審査請求書

原子力規制庁がした 令和2年02月26日開催の第67回原子力規制委員会での
議題1：東北電力株式会社女川原子力発電所2号炉の発電用原子炉設置変更許可に
ついて（案）に係る以下の上程、及び、原子力規制委員会がした、同議題に係る
「意見募集の結果について、別紙1、2のとおり取りまとめる」との決定

東北電力株式会社女川原子力発電所 2号炉の発電用原子炉設置変更許可申請書
に関する審査書案に対する科学的・技術的意見書

意見提出箇所（137ページ） III-10 安全施設（第12条関係）

AC 給電系路

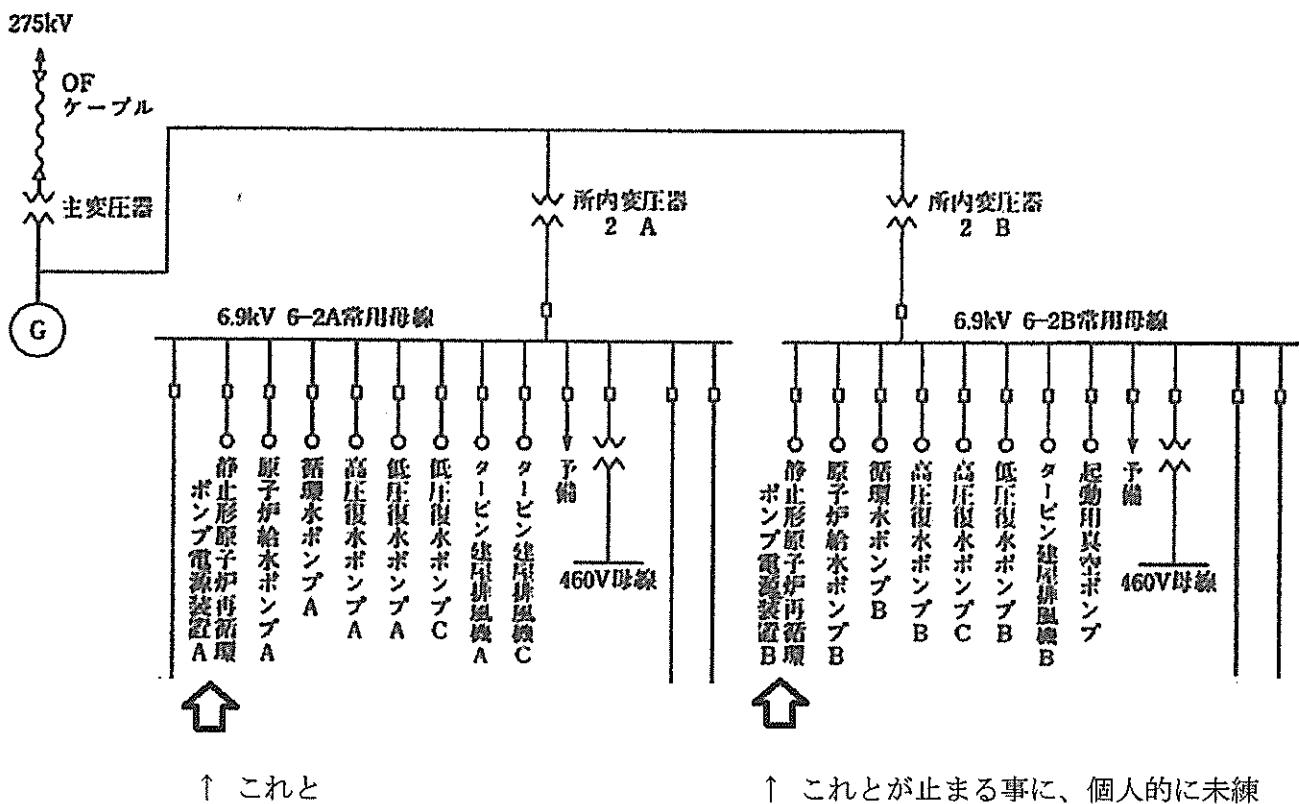
元の図は、右に AC 給電経路は延びていたが、原子炉起動時等、本意見書の主旨に遠いので削除した。その結果、2号機で発電した電力の供給ルートである 225 kV OF ケーブル以外の外部回線は欠落している。原子炉を運転中は禅貢の図左上にある G で発電された電力が本図の全てに供給される。地震等で外部回線が断線した場合には、図の下にある三つの太丸に G の記号の非常用ディーゼル発電機を起動させ、図の下半分の部分に電力を供給する。つまり、図の上半分の機器は停止してしまう事に注意が必要で、非常用ディーゼル発電機 3 台で、原子力発電所内の全ての AC 電力をまかなう事になってはいないのである。念のため、止まってしまうルートを抜き出し拡大して以下に示す。

非常用機器への給電図（全体図の下半分）を左右に分割して、下に示す。

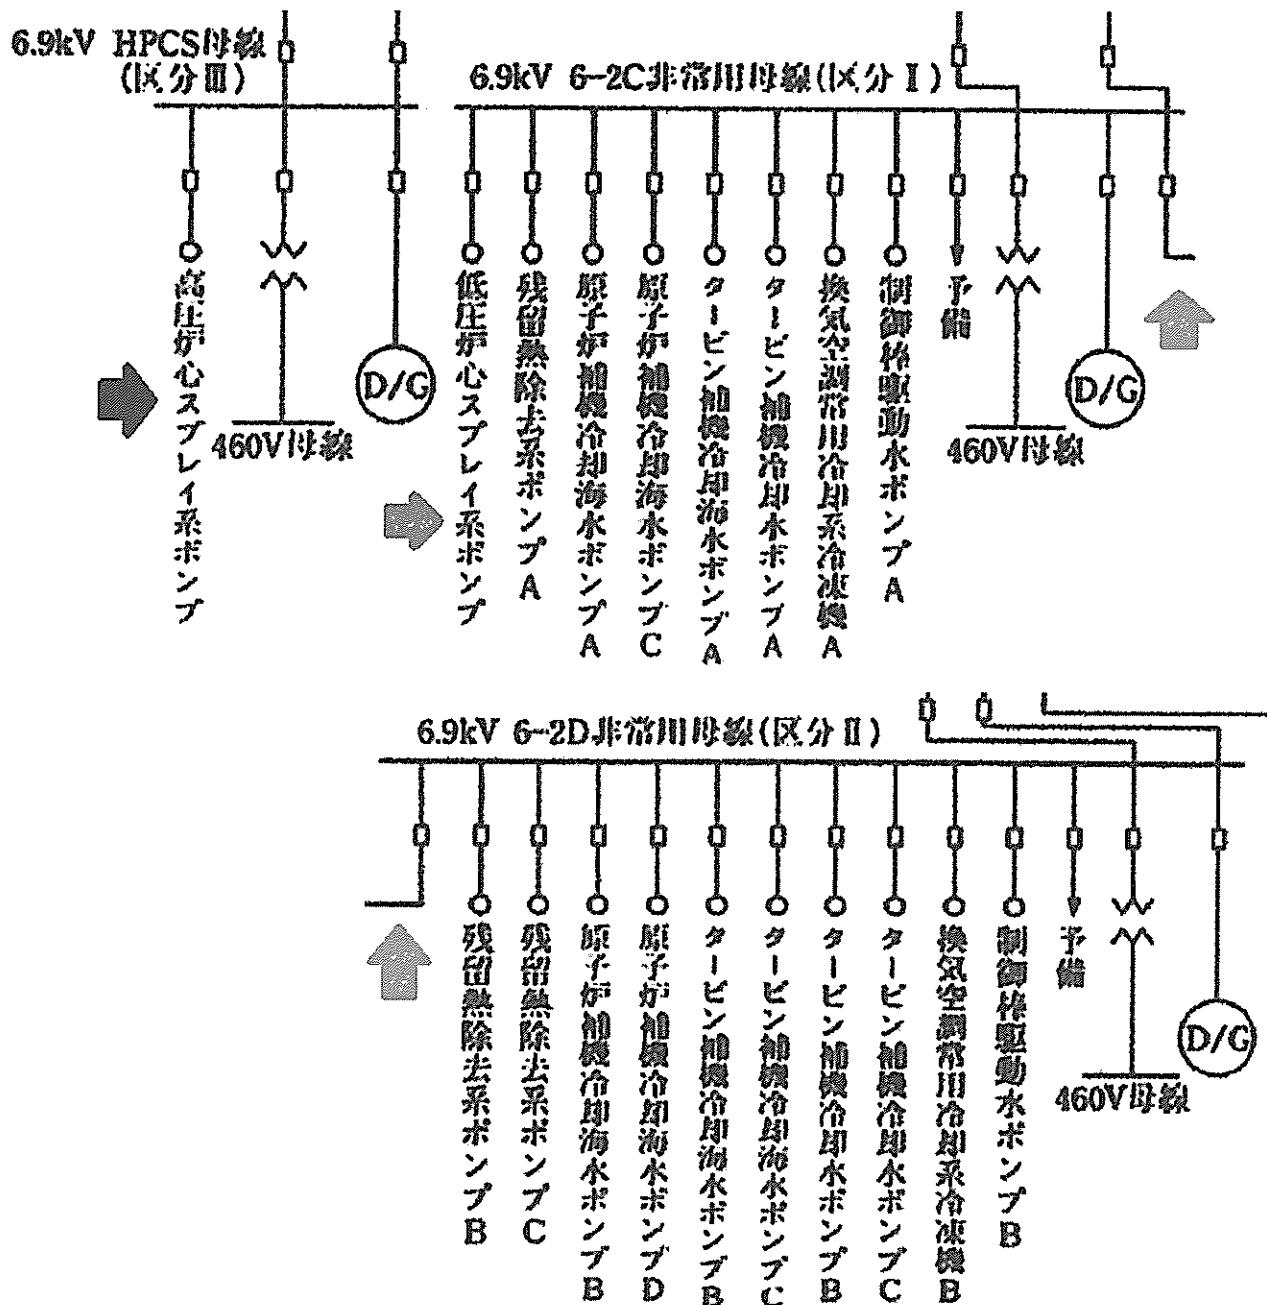
図の左上から右下にかけて、区分III（HPCS系を収容）、区分I（その他非常用機器とLPCS系を収容）区分II（その他非常用機器を収容）となっている。横向きの矢印が二つ有るが、非常用炉心注水系であって、福島第一の様にスクラムをかけたすぐ後に外部電源を失った場合に、直ちに使うべき機器である（福島第一特に1号機では、これを使わなかった、あるいは使えなかった）。同じく外部電源を失った東海第二ではスクラム後、直ちにHPCSを稼働している。LPCSは炉圧力が下がってからでないと使えないのにLPCSの矢印はHPCSの矢印よりも細く（後で使うものと）表記した。

前頁の右側上下の2台が7600kVAであって、左上の1台が3750kVAとなる。高圧の炉内に注入するHPCSはかなりの電力を必要としている。

ここで、前、前頁の評を見直してください。上から、二、三行目の単独の意味がお分かりでしょう。
高圧炉心スプレイ系ポンプ と 低圧炉心スプレイ系ポンプ とが、新規制基準に違反している。

第 3.1.1. a-17 図 直流電源单線結線図

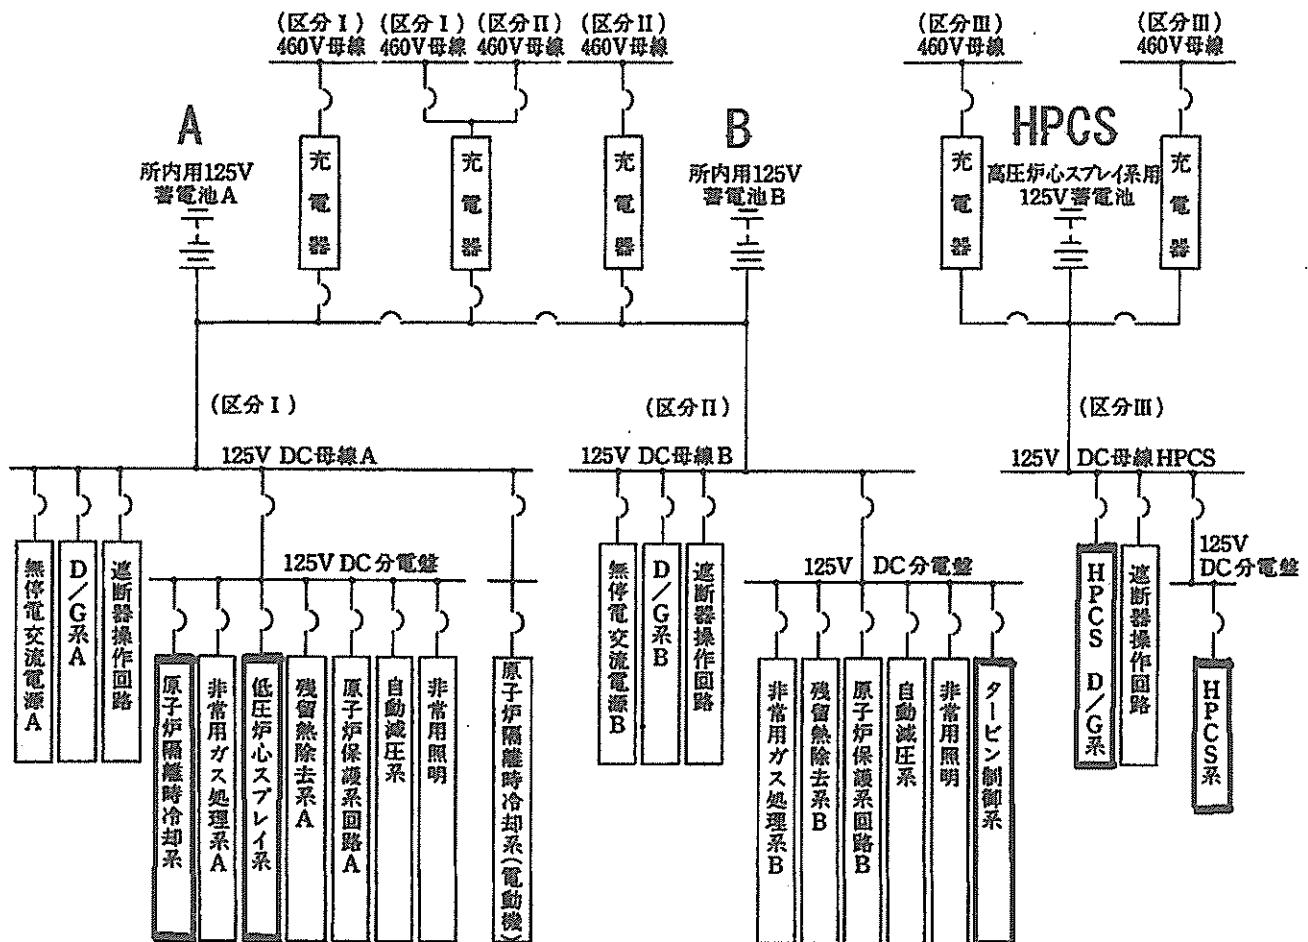
HPCS 系、LPCS 系以外に、原子炉隔離時冷却系、タービン制御系も規制基準に違反しています。

HPCS 系蓄電池の容量は、A. B のものの 10 分の 1 となっています。(無停電化は高コスト)

福島第一 1号機の広帯域水位計のデータ

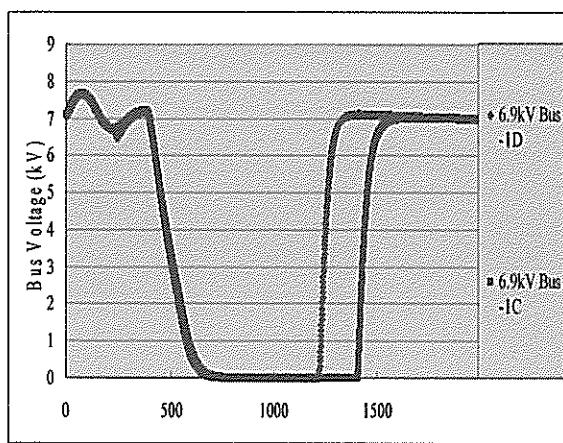
前頁の図に、無停電交流電源A, Bが記載されています。非常時に炉の状況を確認するために必用な計測器の電源は切れてはなりません。そこで無停電化をはかる為に、4頁に上下二段で示した交流系に、計器を直接接続せず、蓄電池の直流を元に作った無停電交流系に接続します。この仕組みをどの範囲にまで広げてあるのか？ が大変に気になります。申請者が提出した資料の中から、これに関するものは見つかりそうに有りません、そろそろ意見公募の期限になりますが、気になって仕方がありません。何故ならば、福島第一で以下のデータが観測されているからです。下図はスクラム直後のデータです。津波が来る遙か以前にこの様な不思議が起きていたのです。

14時48分頃に急速な落ち込み。（計測範囲の ±1.5m超え）

なぜこの様なデータとなったのでしょうか？ 諸先生方は「誤表示であろう」で終わりにしてしまう様ですが、何故なのか？ と考えるのが、本来の科学的・技術的な考え方では有りませんか？

福島第一 1号機 非常用ディーゼル発電機出力点の母線電圧（右側が立ち上がり）

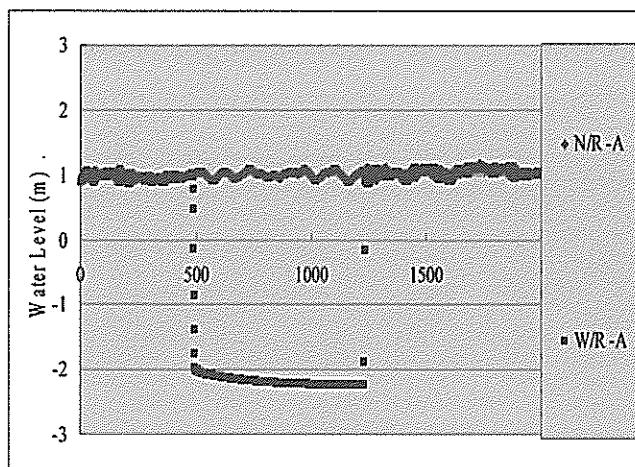
また、前頁の常用ディーゼルの立ち上がりに 2 秒ほどの差があります。HPCI の電子機器は、どちらか一方の常用ディーゼルに接続されていたのではなく、機器毎に二台の常用ディーゼルのどちらかから AC で給電を受けていたとすると、HPCI の制御が狂う可能性があります（いくつかの仮定が入りますが）。

单一故障の結果、安全機能が喪失する例

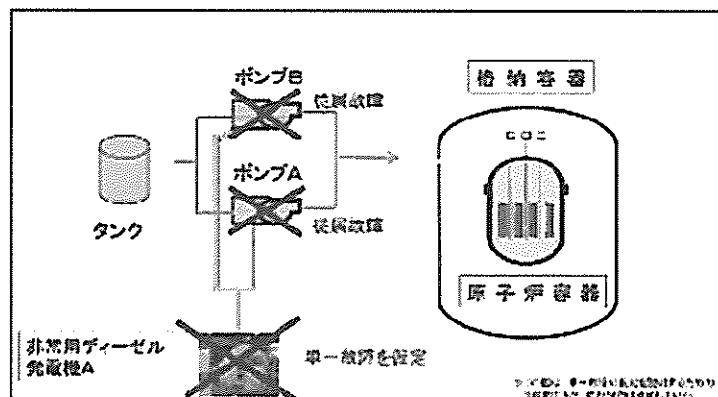
本表から、高圧時に炉心に注水する HPCS 用の非常用ディーゼル発電機は一台のみであり、原子力規制委員会制定 文書番号：NREP-0002「実用発電用原子炉に係る新規制基準の考え方について」の下図から、新規制基準に不適合である事が明白となります。

区分 I の非常用ディーゼル発電機が故障（单一故障）すると、高圧炉心スプレイ系 (HPCS) が動かせません。

福島第一では、注水系を動かせず、メルトダウンが生じてしまいました。女川 2 号は、再冠水に適した HPCS を設置してありますが、たとえ HPCS 本体が健全であったとしても、HPCS 用の非常用ディーゼル発電機が故障していたら、福島事故の二の舞となってしまいます。
